Città di Lucca

REGOLAMENTO URBANISTICO

VARIANTE STRAORDINARIA DI SALVAGUARDIA DEL P.S.

STRALCI CARTOGRAFICI DELLE MODIFICHE APPORTATE

4.03

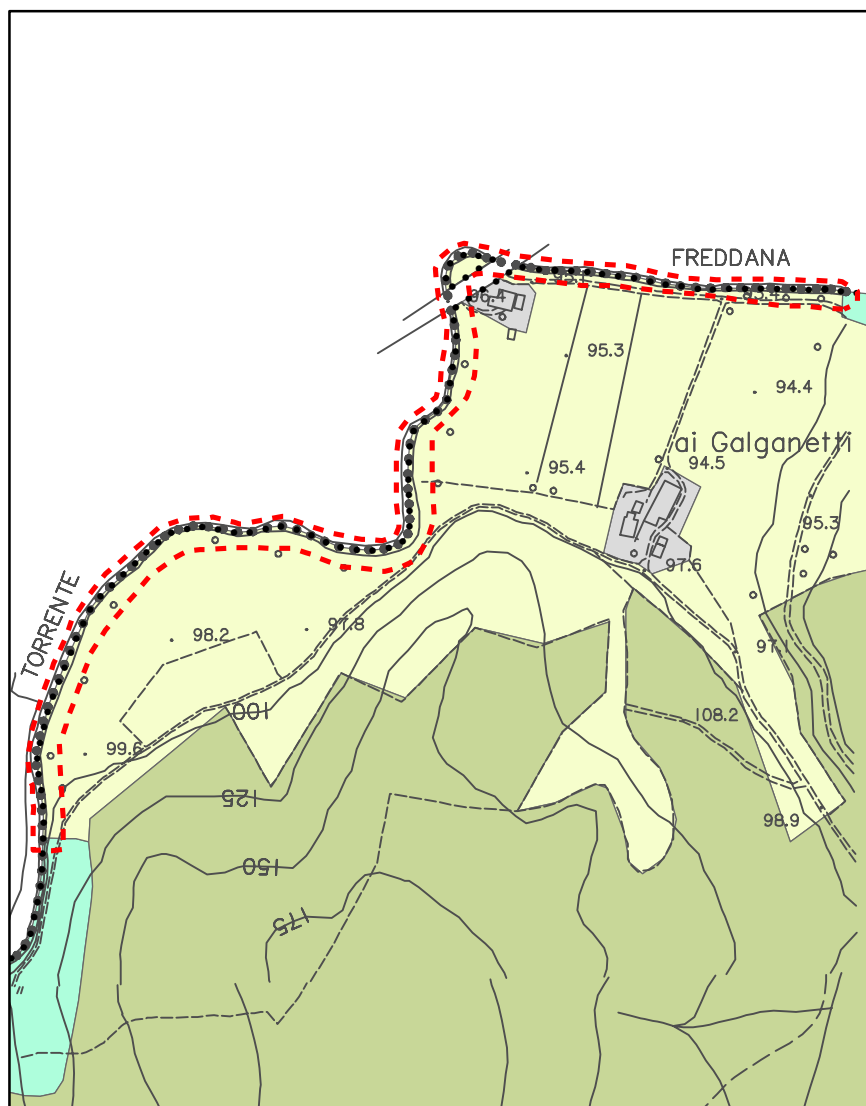
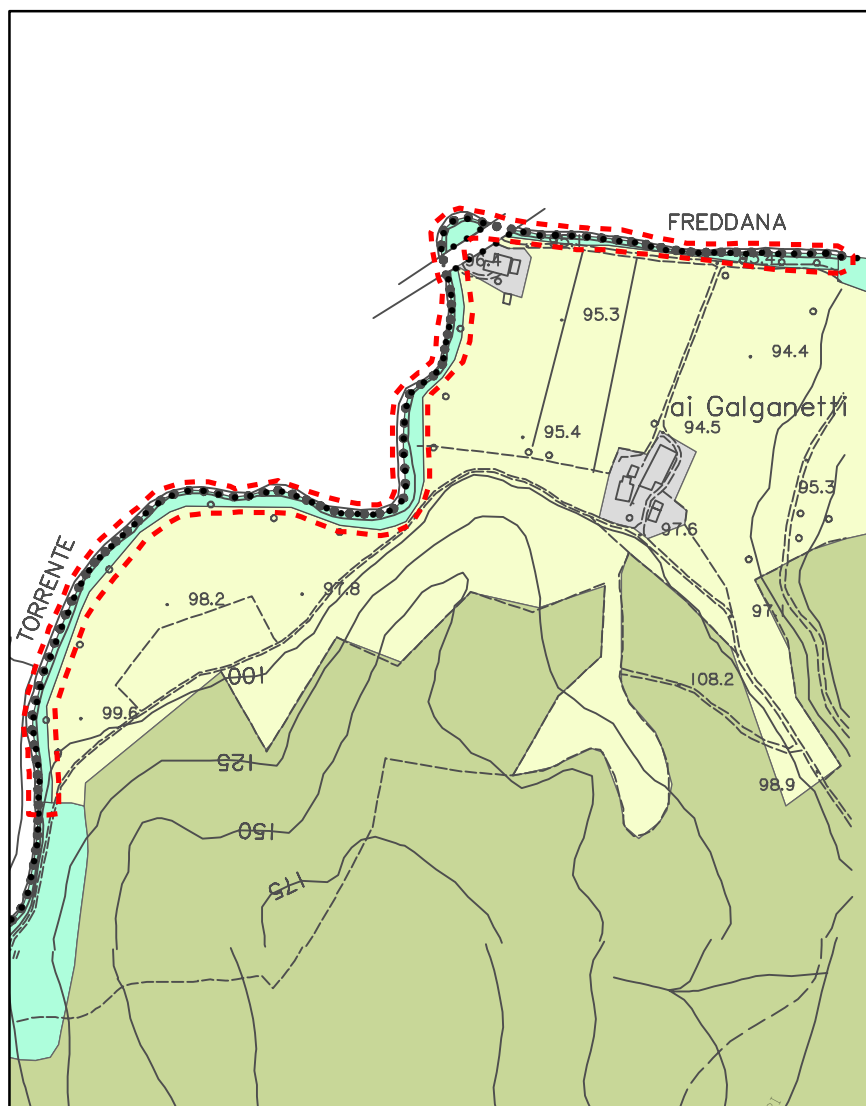
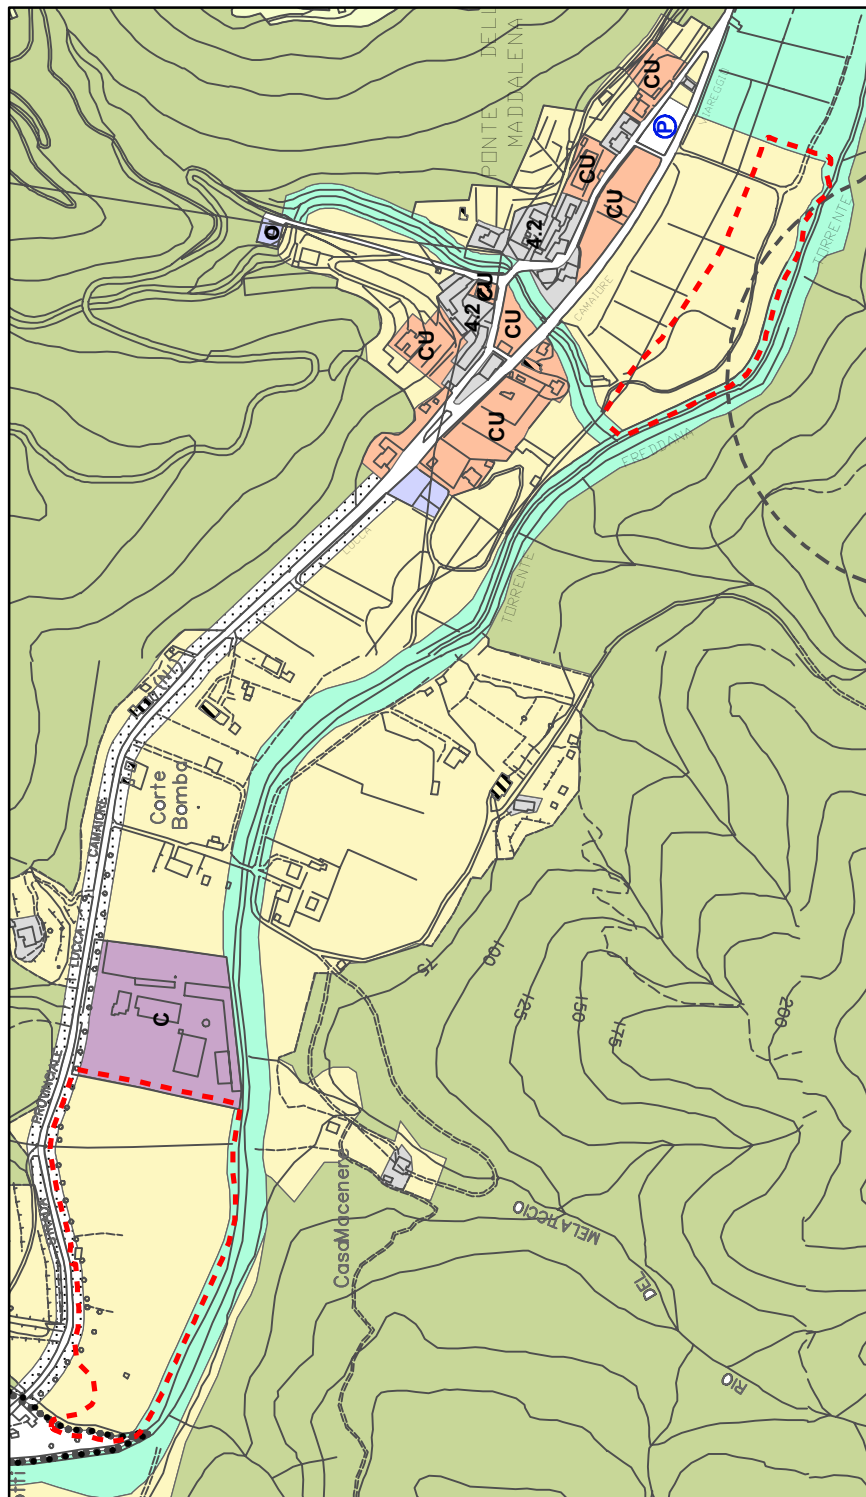
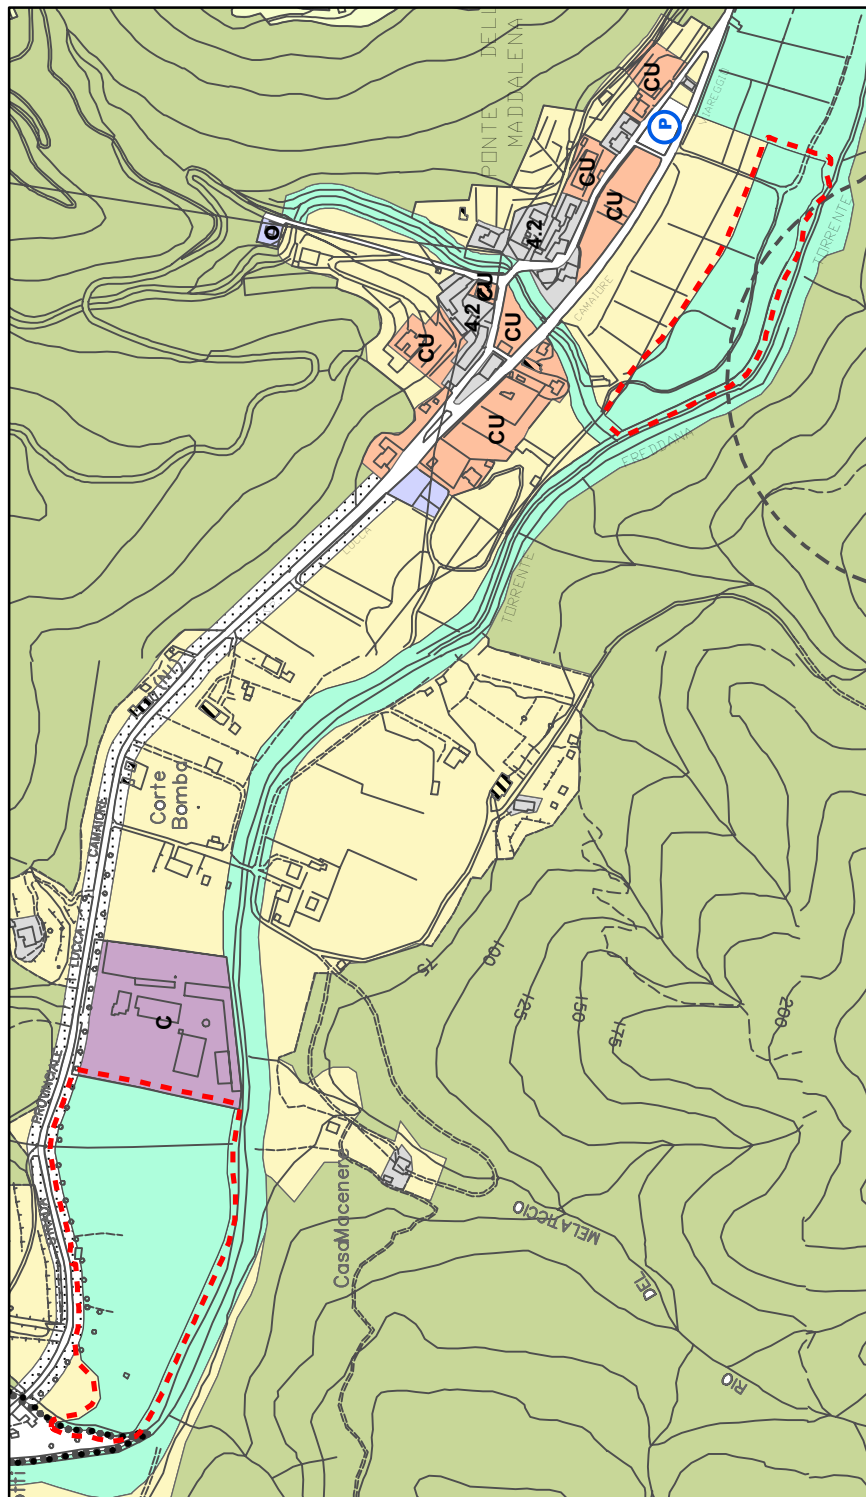
Per la previsione suddetta si assegna una destinazione urbanistica di tipo *aree per interventi di regimazione idraulica* (art. 26 delle NTA) modificando porzioni di terreno attualmente destinate ad *aree a prevalente uso agricolo* (art. 31.3).

4.04

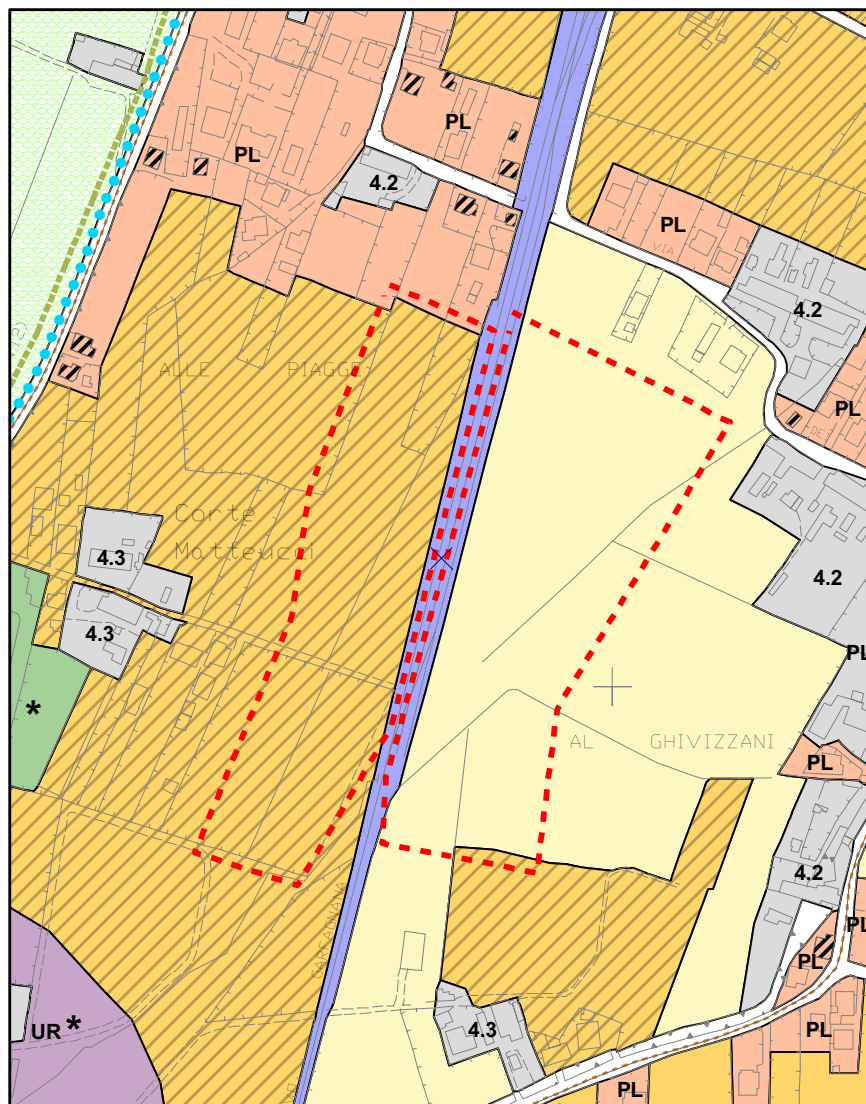
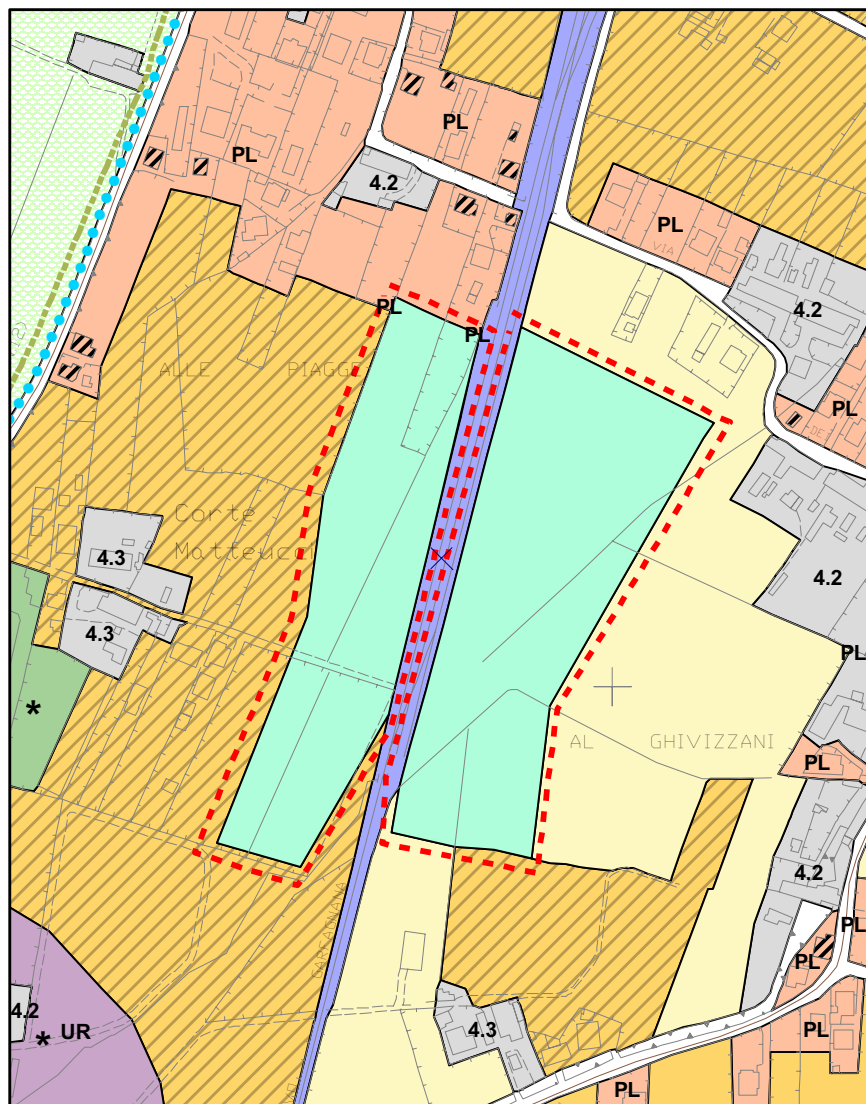
Per la previsione suddetta si assegna una destinazione urbanistica di tipo *aree per interventi di regimazione idraulica* (art. 26 delle NTA) modificando porzioni di terreno attualmente destinate ad *aree agricole periurbane* (art. 31.2) ed *aree a prevalente uso agricolo* (art. 31.3).

TAVOLA
URB 10

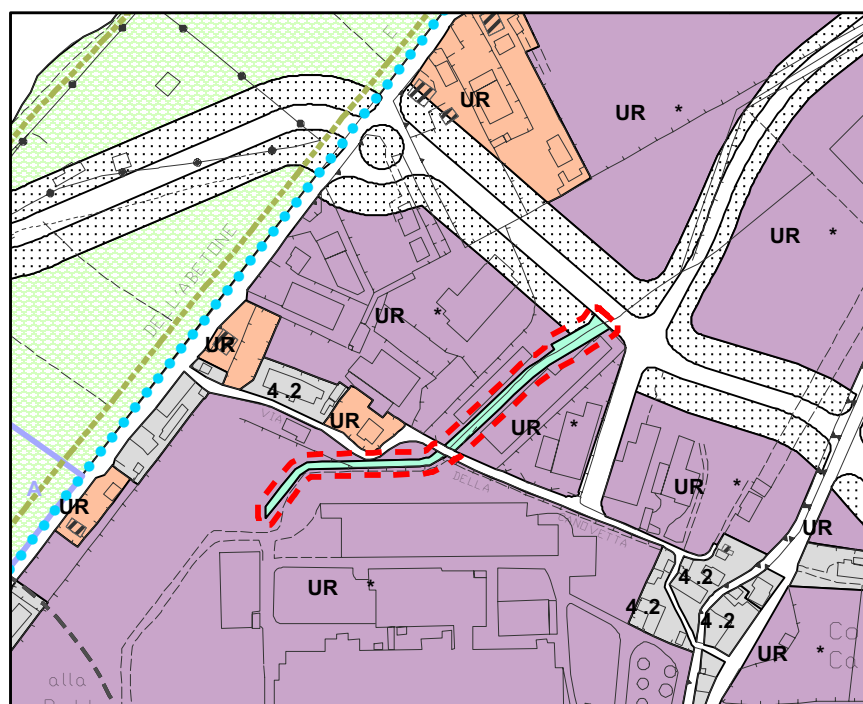
Per la previsione suddetta si assegna una destinazione urbanistica di tipo *aree per interventi di regimazione idraulica* (art. 26 delle NTA) modificando porzioni di terreno attualmente destinate ad *aree produttive concentrate* (art. 122)

TAVOLA
URB 10

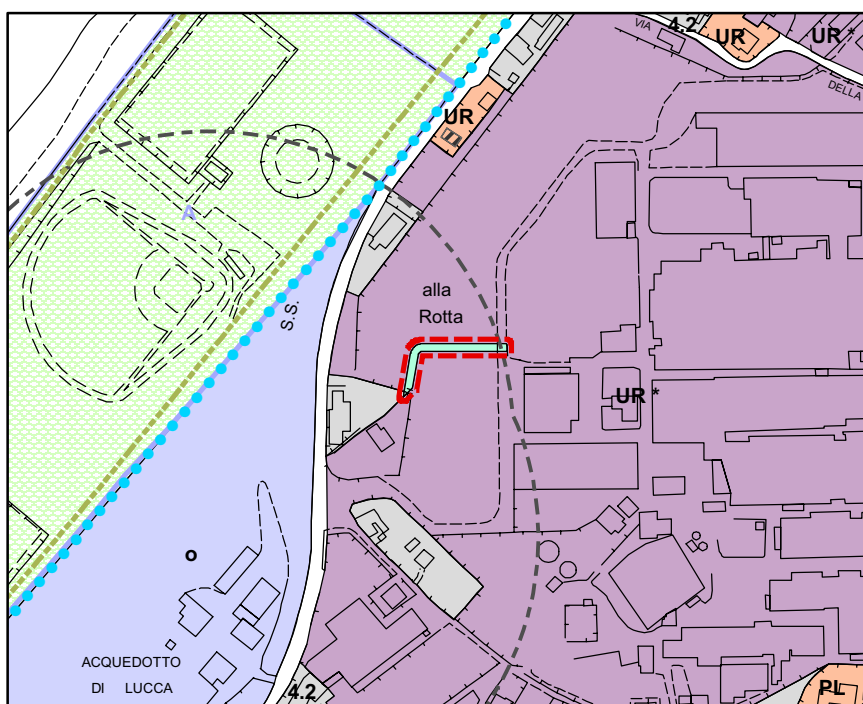
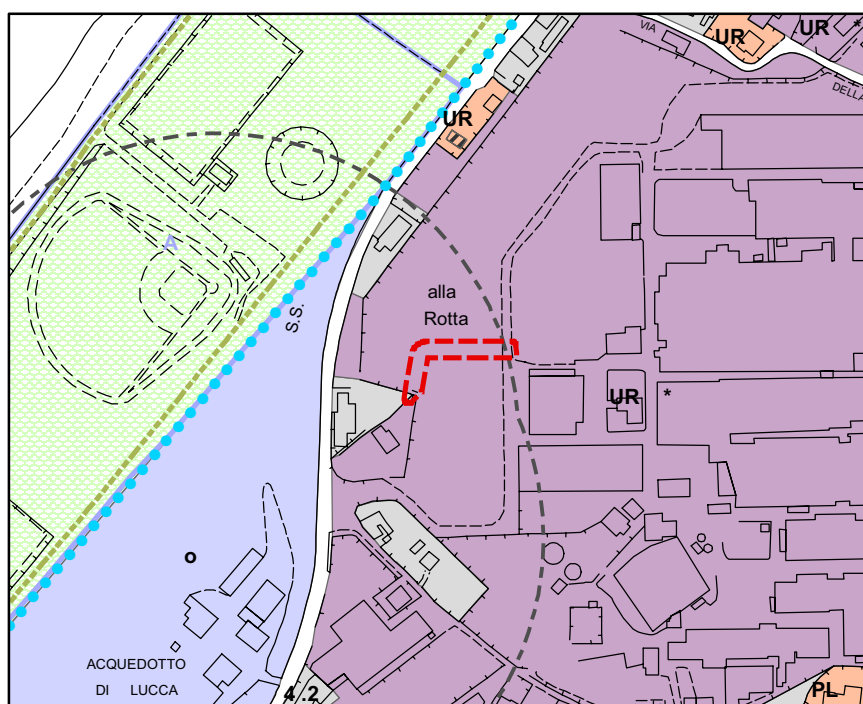
Per la previsione suddetta si assegna una destinazione urbanistica di tipo *aree per interventi di regimazione idraulica* (art. 26 delle NTA) modificando porzioni di terreno attualmente destinate ad *aree produttive concentrate* (art. 122).

TAVOLA
URB 8

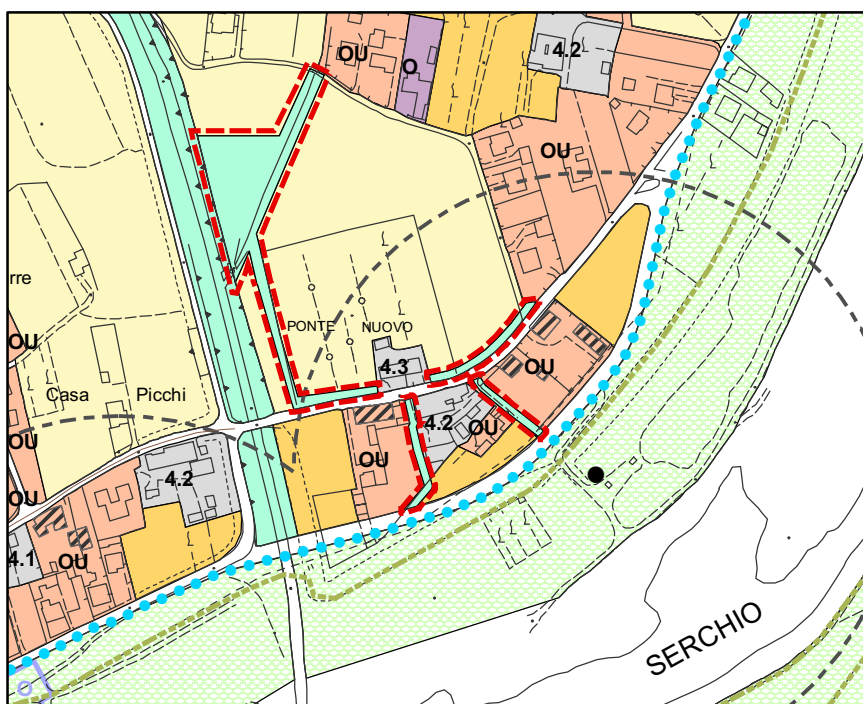
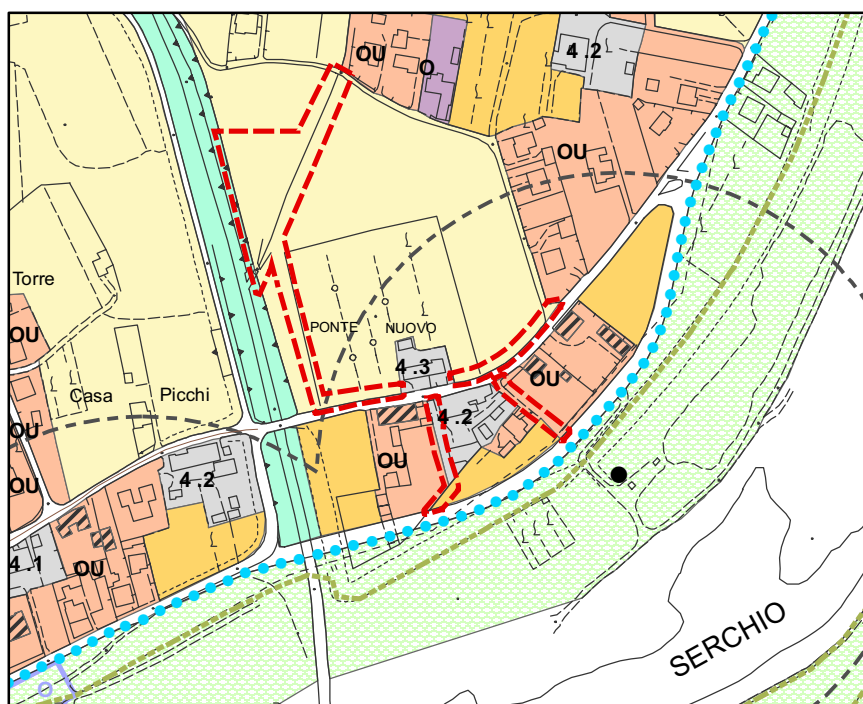
Per la previsione suddetta si assegna una destinazione urbanistica di tipo *aree per interventi di regimazione idraulica* (art. 26 delle NTA) modificando porzioni di terreno attualmente destinate ad *aree agricole infraurbane* (art. 31.1), *aree a prevalente uso agricolo* (art. 31.3), *edifici storici – corti rurali* (art. 46), *residenza OU* (art. 114).

TAVOLA URB 10	limite di variante	STATO ATTUALE STATO IN VARIANTE	5.04
	scala 1:5000

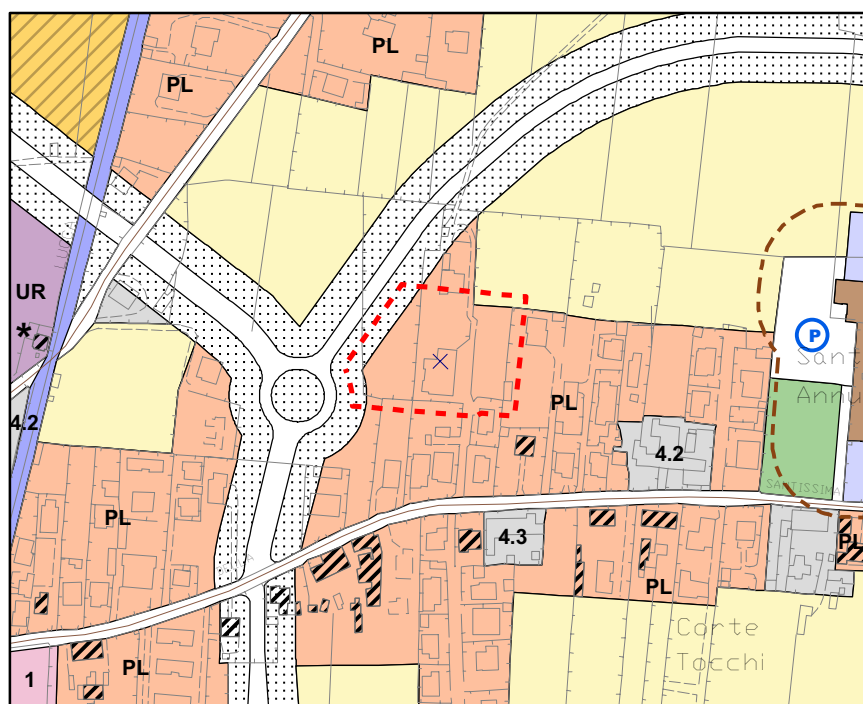
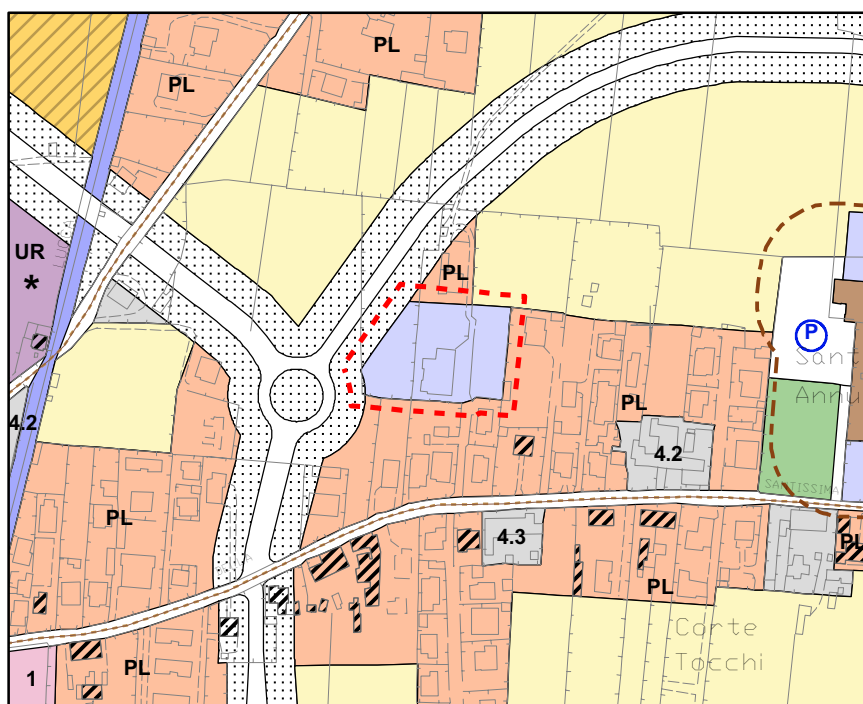
Per la previsione suddetta si assegna una destinazione urbanistica di tipo *aree residenziali PL* (art. 112 delle NTA) modificando un terreno attualmente destinato ad *attrezzature di interesse locale* (art. 133).
